RELATÓRIO DE FISCALIZAÇÃO TÉCNICA DOS SISTEMAS DE ÁGUA E 1
ESGOTO DO MUNICÍPIO DE
SOROCABA

PRESTADOR: SERVIÇO AUTÔNOMO DE ÁGUA E ESGOTO – SAAE SOROCABA

**Relatório R6 – Continuação do Diagnóstico e Verificação de Não
Conformidades**

Americana, agosto de 2019

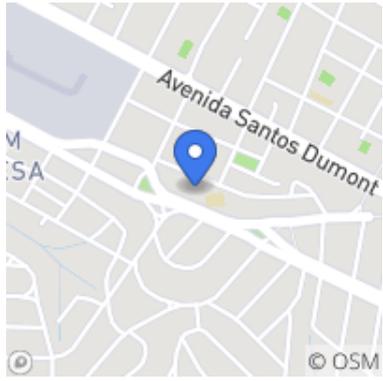
Descrição(1): Vazamento aparente.

Item 6.3: Existência de vazamentos aparentes nas instalações (Art. 2º da Lei Federal 11.445/2007). Prazo: Imediato

Item 6.9: Inexistência de telas de proteção contra entrada de insetos e pequenos animais nas tubulações de ventilação (Art. 5.14 da NBR 12217/1994). Prazo: Imediato

Descrição(2): Mancha de vazamento na entrada de água do reservatório.

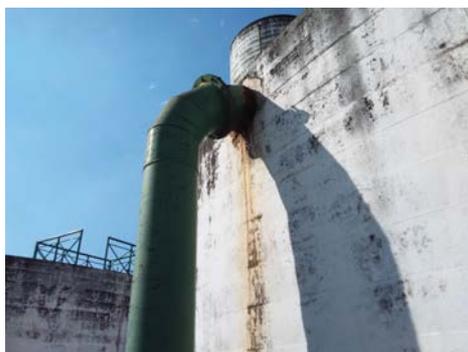
Item 6.2: Ausência de identificação da área (Art. 2º da Lei Federal 11.445/2007). Prazo: Em até 180 dias

Item 4.10

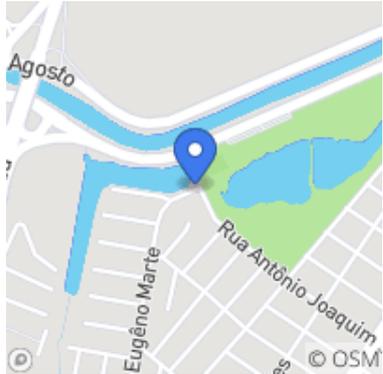
Ausência de manutenção, limpeza, conservação e segurança)(Normas e procedimentos técnicos pertinentes). Prazo: imediato

Item 7.11

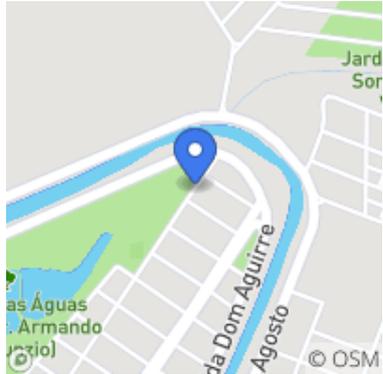
Gradeamento grosseiro em condições inadequadas de operação (Art. 5.3 da NBR 12208/1992). Prazo: Em até 180 dias

Item 7.12

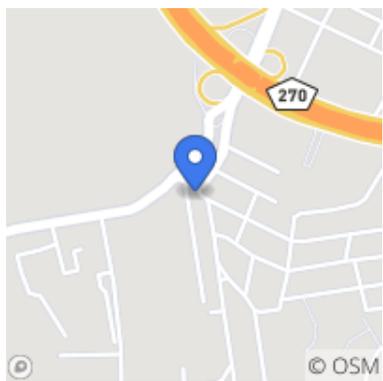
Ausência de manutenção, limpeza, conservação e segurança (Normas e procedimentos técnicos pertinentes). Prazo: Imediato

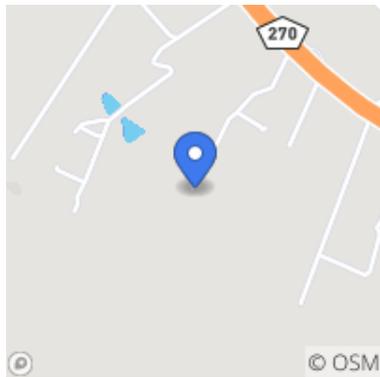
DBO média de lançamento em desacordo com Decreto Estadual nº 8.468/1976 (DBO > 60 mg/L ou redução < 80%). Prazo: Em até 180 dias

No momento da fiscalização não estava sendo feita a desinfecção do efluente final; Observou-se grande quantidade de espuma branca na lagoa de aeração.
